2019年11月14日 田村バイオマス訴訟第1回期日

HEPAフィルタ設置は「虚偽」 とする根拠について ～技術的側面からの説明～

NPO法人市民放射能監視センター（ちくりん舎）

田村BEの「HEPAフィルタ設置」の重大問題 その2

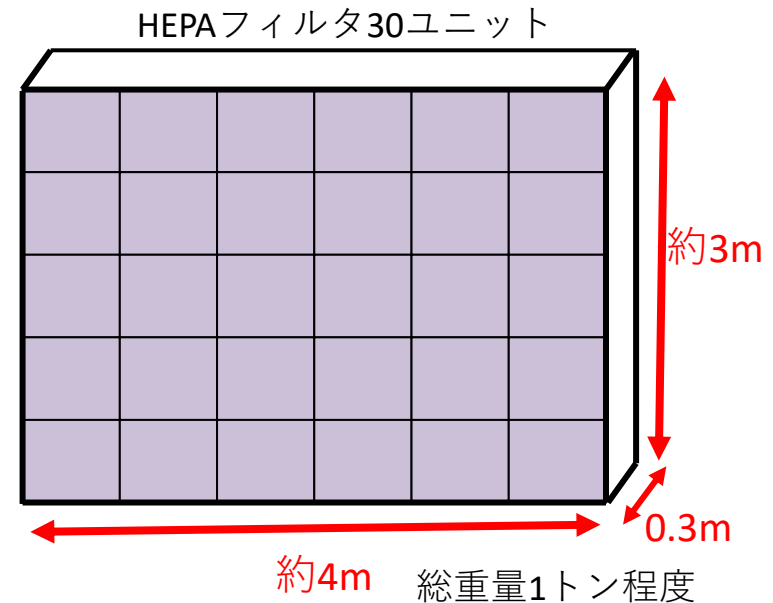
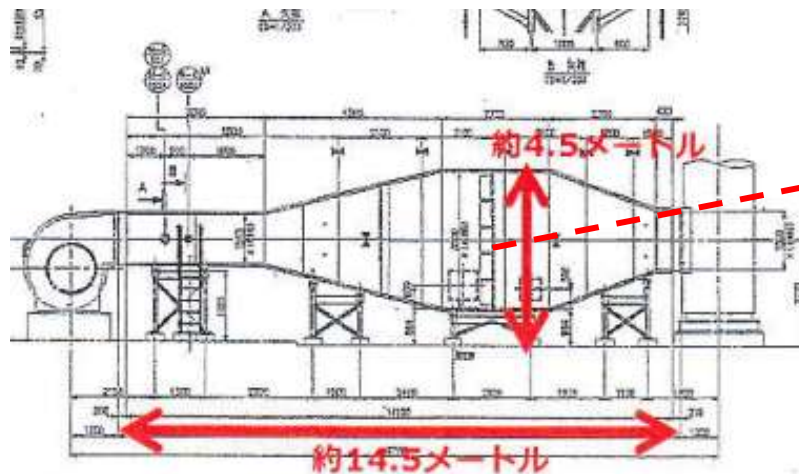
HEPAフィルタ目詰まり・異常時の交換が
簡単にできない構造。

HEPAフィルタは1系統のみ、目詰まりした場合、発電を止めて、ダクトの解体・フィルタ交換・ダクト復元、漏れ試験が必要。1週間程度かかる。

田村BEの「HEPAフィルタ設置」の重大問題 その3

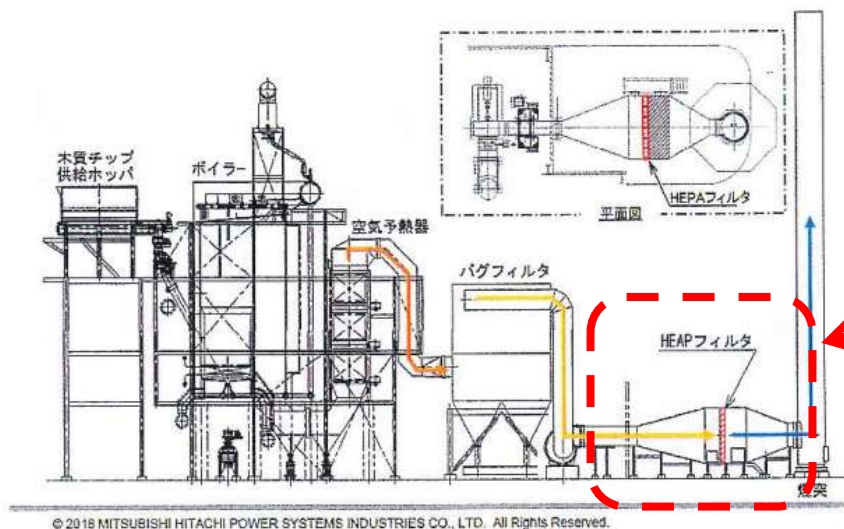
HEPAフィルタには放射性物質が付着している。交換時や点検時は飛散防止が必要だがその配慮がない。

HEPAフィルタ
ダクトは屋外に
設置。

HEPAフィルタ交換時、点検で内部へ進入時、放射性物質のついたHEPAフィルタむき出しになって周囲へ飛散する可能性。

田村BEの「HEPAフィルタ設置」の重大問題 その4

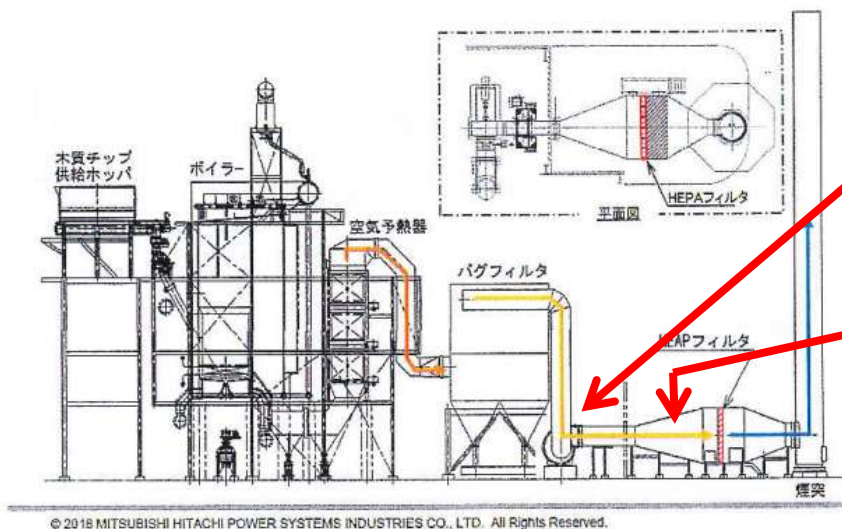
HEPAフィルタダクト内は正圧（大気圧より大）
となり、ピンホール・クラックがあれば漏れる。

HEPAフィルタ上流側
にファン設置。

HEPAフィルタ上流側
は大気圧より高くなる
ため、わずかなスキマ
があれば放射能を含む
微小粒子は漏れる。

HEPAフィルタは粒径 0.15μ の粒子を99.97%捕捉する繊
細な設備。上流側からファンで押し込めば微細なスキマが
あれば漏れてしまう。
